INFORME DE AUDITORÍA AMBIENTAL

RE-GA-802-P43
20220513

Informe de Auditoría Ambiental P43 – Contrato básico 01/10/2020. “Nuevo Puente sobre el Río Negro en Picada de Oribe. Conexión Ruta 43 y Camino a la Balsa”

Fecha de visita: 13/05/2022

Ilustración 6 – P03, puente en obra. Plataforma flotante de acceso. Residuos plásticos con disposición incorrecta por falta de contenedor próximo.

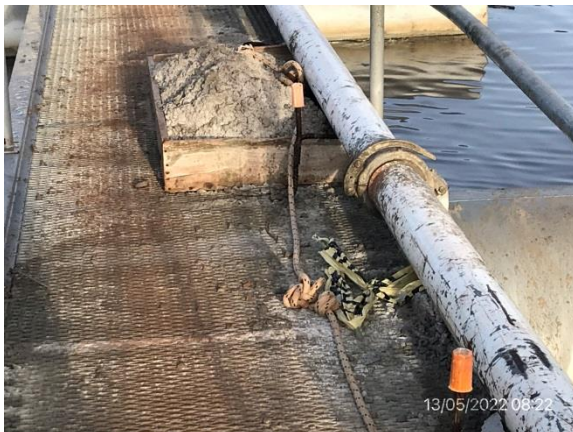
ID: 03	Coordenadas UTM (X – Y)		Progresiva: 2K600 a (-), Cno. de La Balsa
	610177	6396078	Código del hallazgo: RS – 6
Descripción:			
Al momento de la auditoría, la zona de trabajo offshore dista aproximadamente 150 m del obrador secundario –P05– al cual está conectada mediante una pasarela flotante. En la misma no hay infraestructura para disposición de residuos y hay riesgo de vertimiento de residuos al curso del río Negro.			
Evidencia (Foto, documento, comunicación personal):			
Comunicación personal, Ilustración 6.
